# Umgestaltung der Heeper Straße in Bielefeld

## Ergebnisse Planungsworkshop

am 10.06.2021

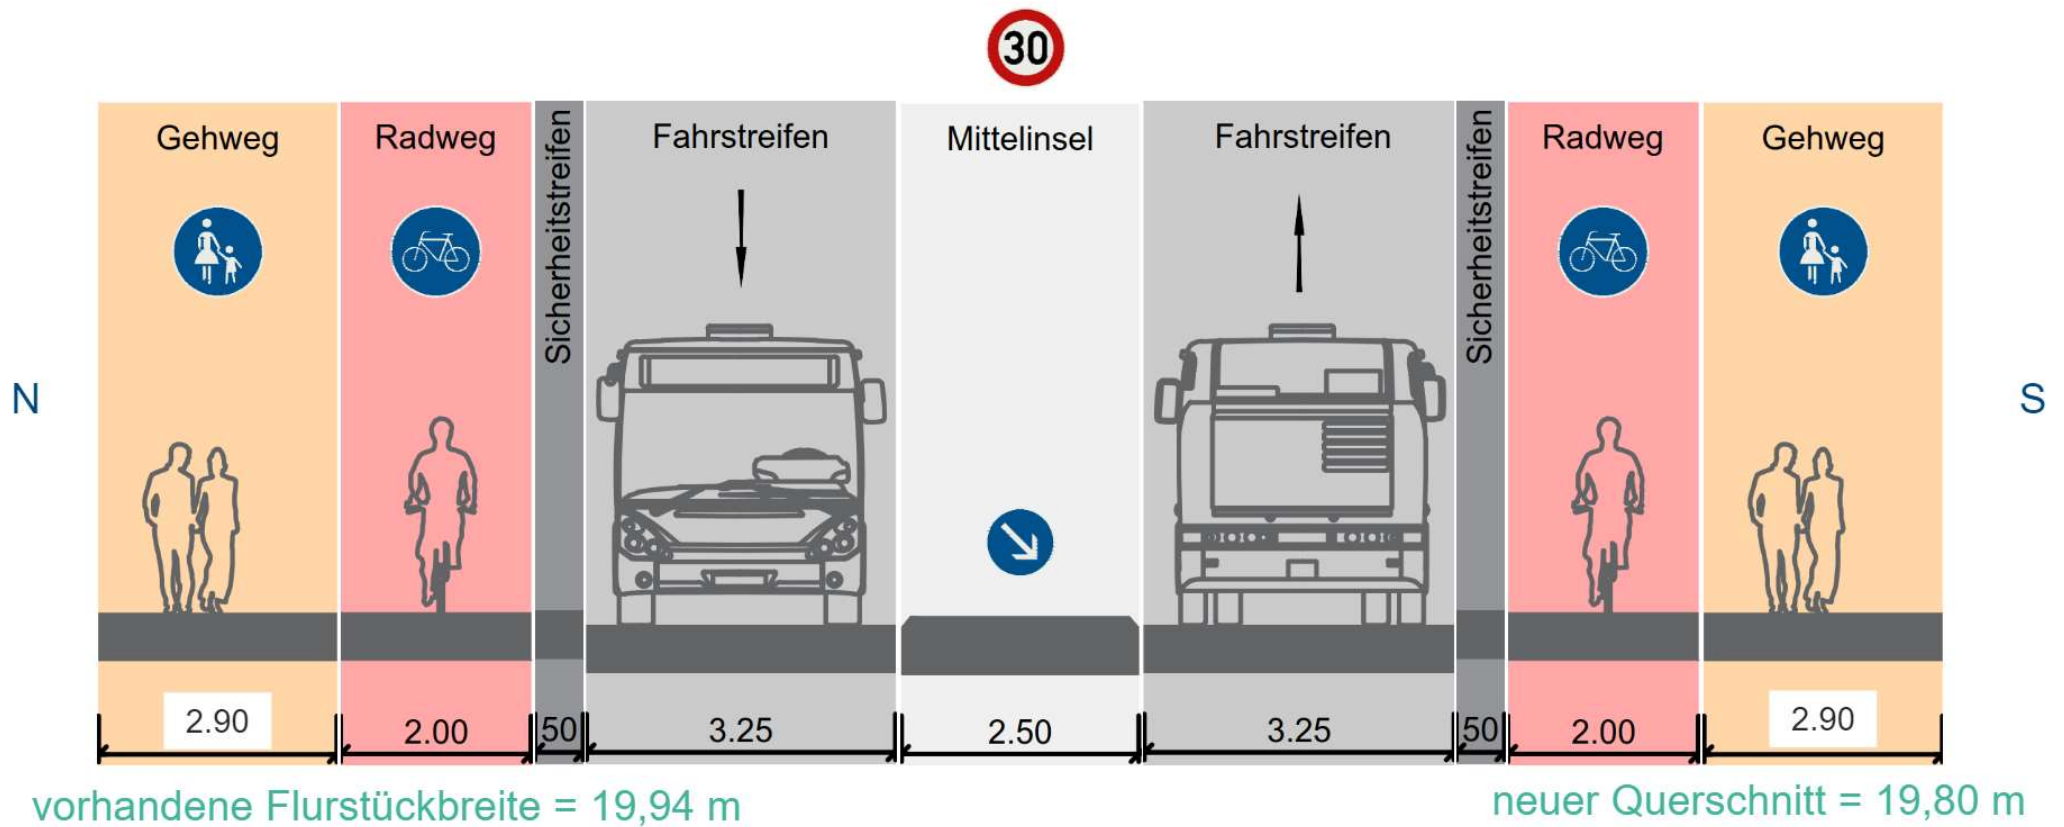
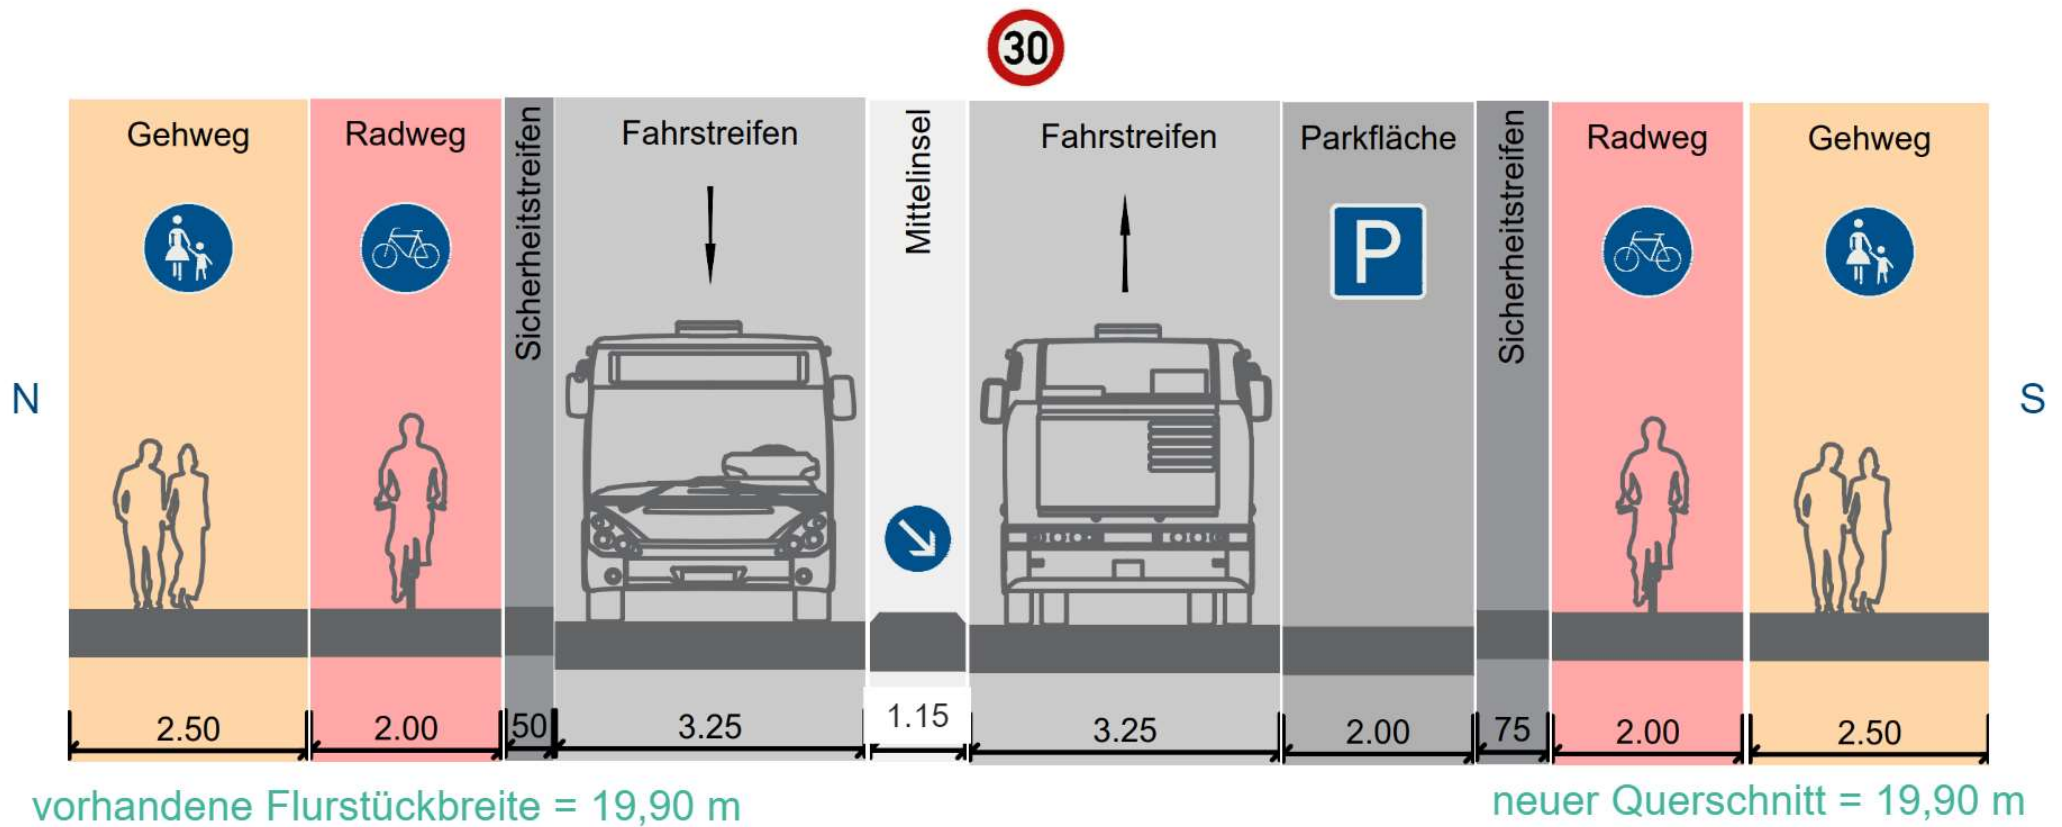
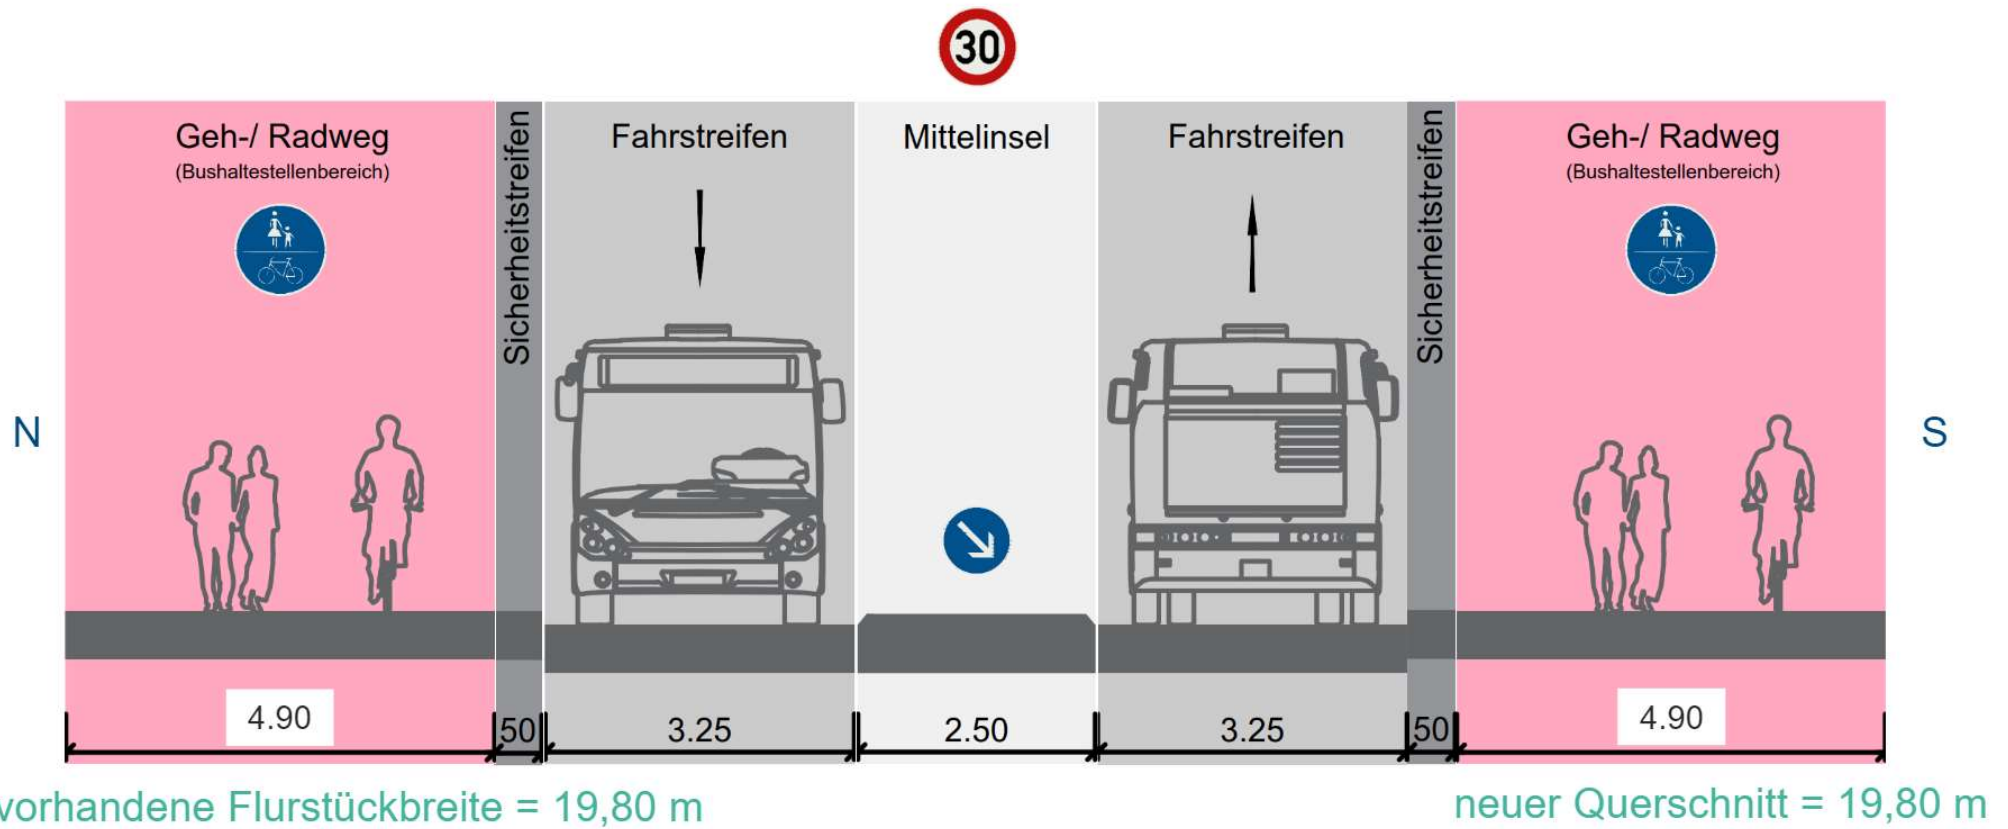
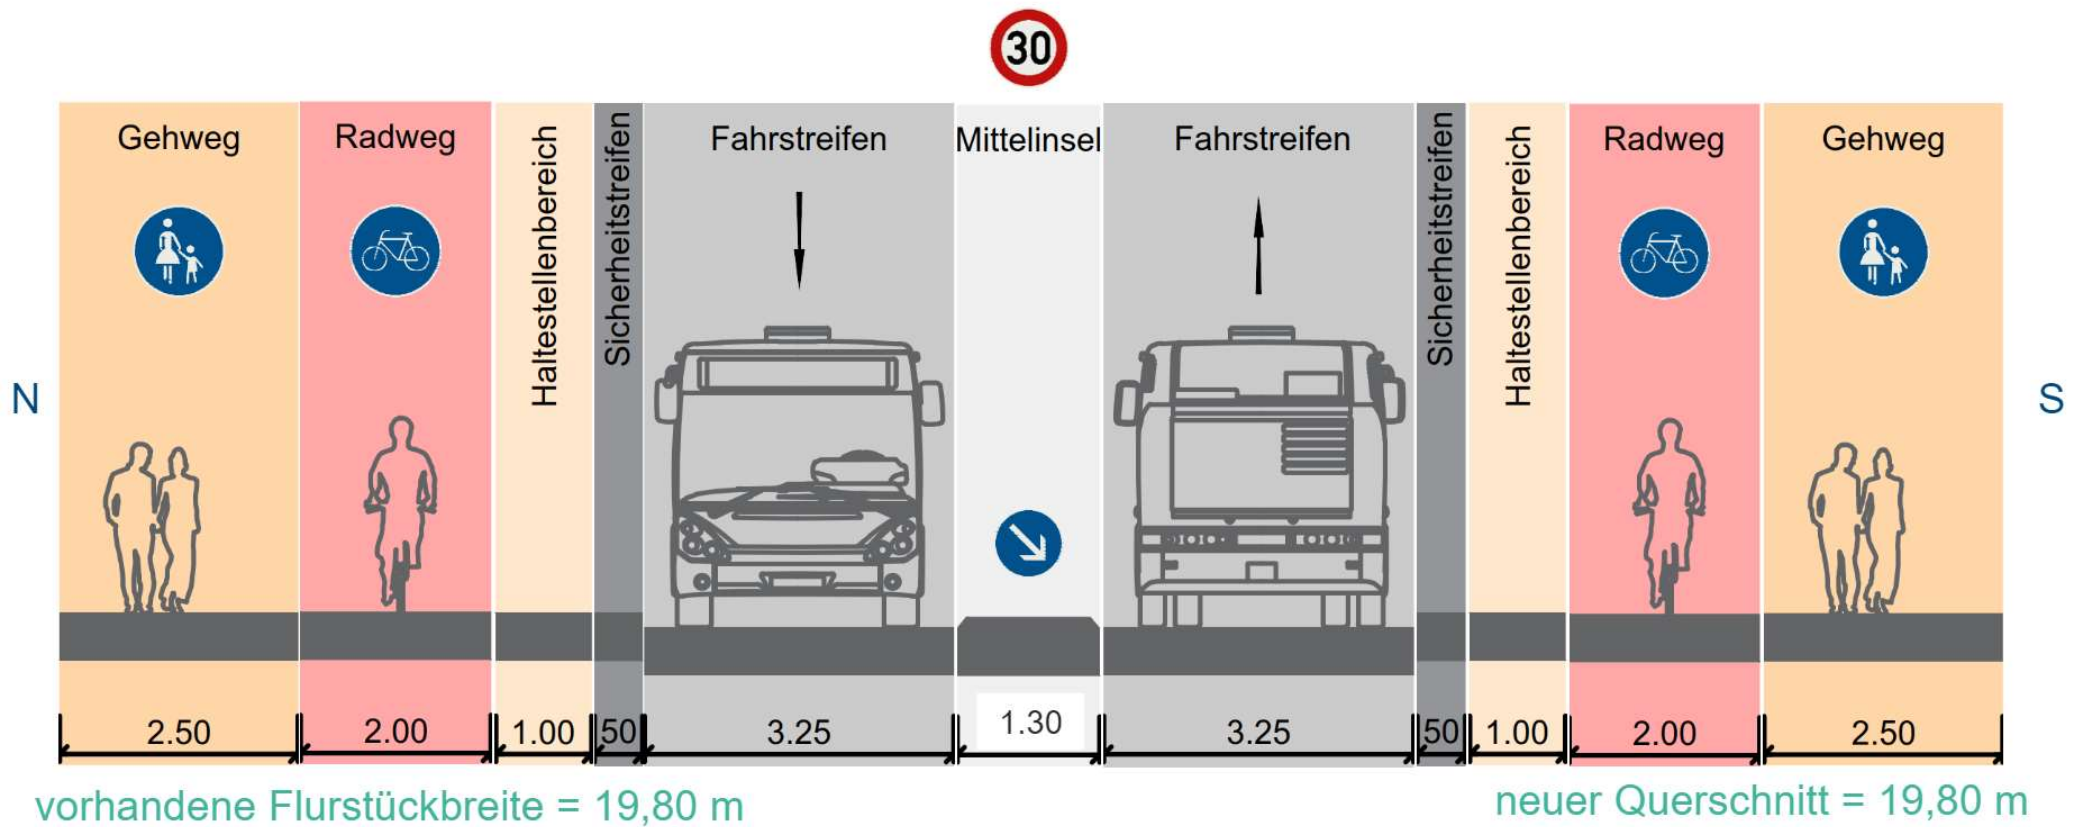
- Wunsch nach verkürzen des Linksabbiegerstreifen in die Hermann-Delius-Straße
- Knotenpunkt Hermann-Delius Straße ist sehr unfalllastig
  - Gefährliche Ein- und Ausfahrt
  - Viel Fußgänger-Querungsverkehr
- Falschparken in Einmündungsbereichen unterbinden durch bauliche Maßnahmen
- Neue Querungsmöglichkeit schaffen aus dem Ravensberger Park über die Heeper Straße auf Höhe Hausnummer 62/64
- Alternativ eine Querungsmöglichkeit und Zugang zum Park schaffen auf Höhe Hausnummer 58 (zukünftig geplante Altengerechte Wohnanlage)
- Lade- und Lieferverkehr berücksichtigen (Schleppkurven prüfen)
  - Konflikt mit den Querungsinseln beim Lkw-Abbiegeverkehr aus der östlichen Netto-Ausfahrt

- Schülerparken führt zu wenig freien Parkplätzen an der Heeper Straße
- Schülerparken auf Nettomarkt Parkplatz
  - Auslastung Parkhaus (Hermann-Delius-Str.) überprüfen
  - evtl. Attraktivierung für das Parkhaus schaffen (z. B. mit kostenlosen Parkplätzen)
- Parkflächen für Imbiss und Schnellrestaurant (für Kunden) auf Höhe Hausnummer 68

- Fahrradabstellanlagen auf dem Gelände des Berufskollegs schaffen
  - Wildes Fahrradparken auf den Geh- und Radwegen unterbinden

- Tempo 30 km/h Regelung über den ganzen Streckenabschnitt wünschenswert

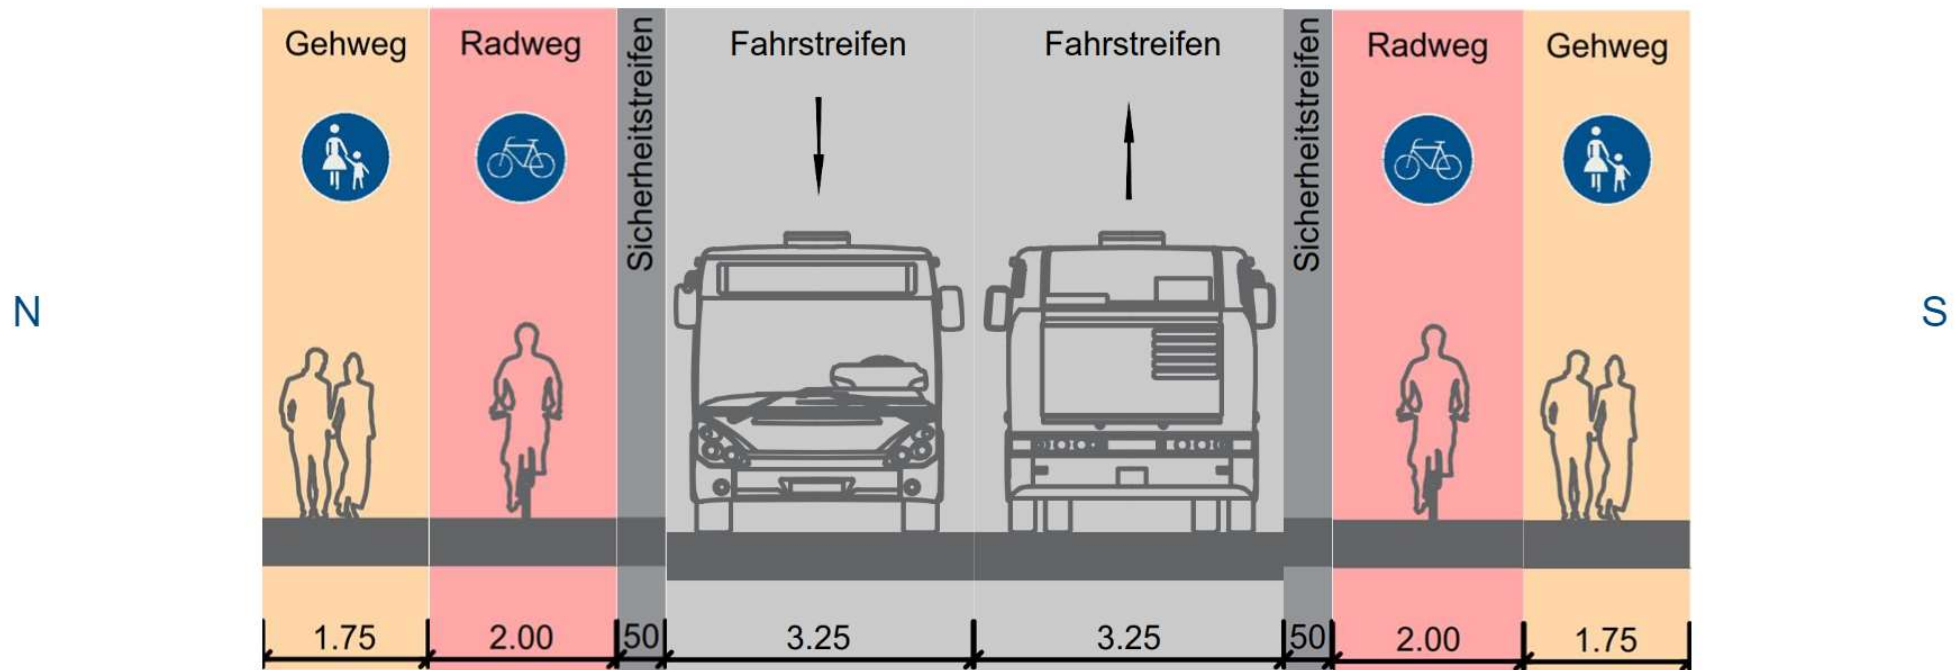
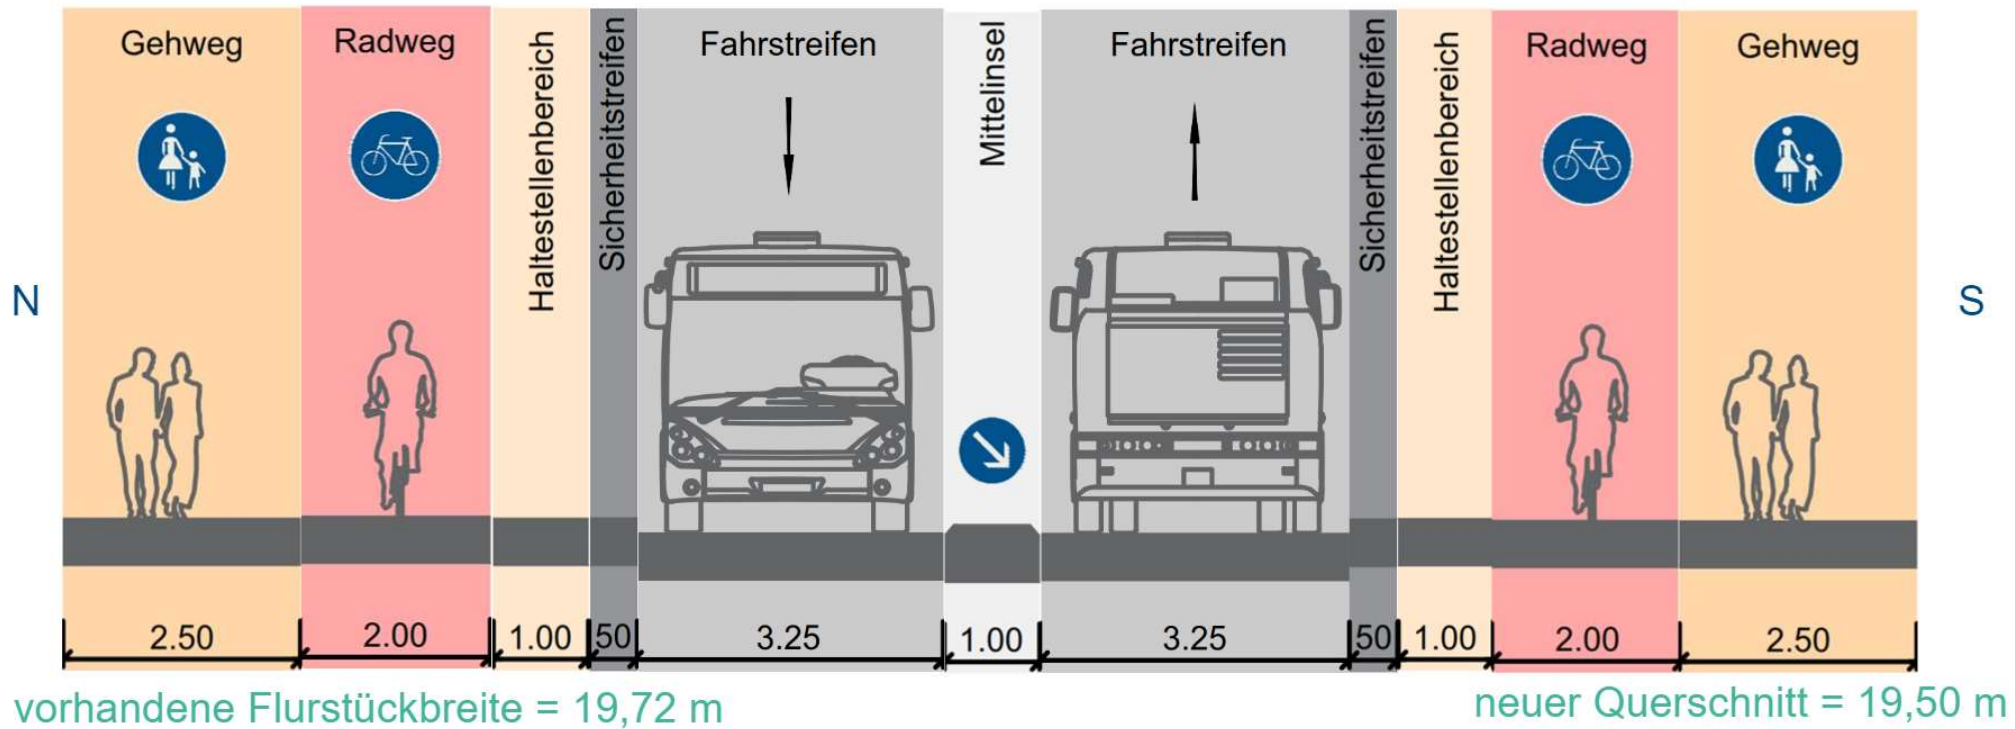
- Zulässige Höchstgeschwindigkeit zwischen Huberstraße und DB Brücke auf 30 km/h reduzieren
- Erfordernis ergibt sich insbesondere in dem Abschnitt zwischen Lohkampstraße bis zu der DB Brücke (viele Kinder, Spielplatz)
- Schmalere Mittelinsel im Haltestellenbereich, davor und danach barrierefreie Mittelinseln von 2,50 m Breite wünschenswert
- Barrierefreie Mittelinseln im Bereich des grünen Bandes wünschenswert (vor DB-Brücke)
- Damit die Gehwege nicht so stark in der Breite reduziert werden müssen soll geprüft werden, ob in einem Engstellenbereich die Breite der Fahrstreifen ggf. von 3,25 m auf 3,00 m reduziert werden kann

- Fußgänger und Radfahrer nimmt einen hohen Stellenwert ein
- Konfliktpotenzial zwischen Fußgängern und Radfahrern
- Radwege in Bushaltestellenbereiche nicht unterbrechen
- Getrennte Geh-/ Radanlagen wünschenswert
- Geh-/ Radwege farblich voneinander abgrenzen
- Geh-/ Radwege baulich voneinander abgrenzen → widerspricht dem Aspekt der Barrierefreiheit

- Unterschiedliche Sichtweisen bezüglich der Erforderlichkeit von Aufweitungsbereichen für Linksabbieger → ist im Zuge der weiteren Planung zu prüfen
- Auf Aufweitungsbereiche für Linksabbieger soll nicht verzichtet werden, damit der Verkehrsfluss, insbesondere für den ÖPNV, nicht negativ beeinflusst wird
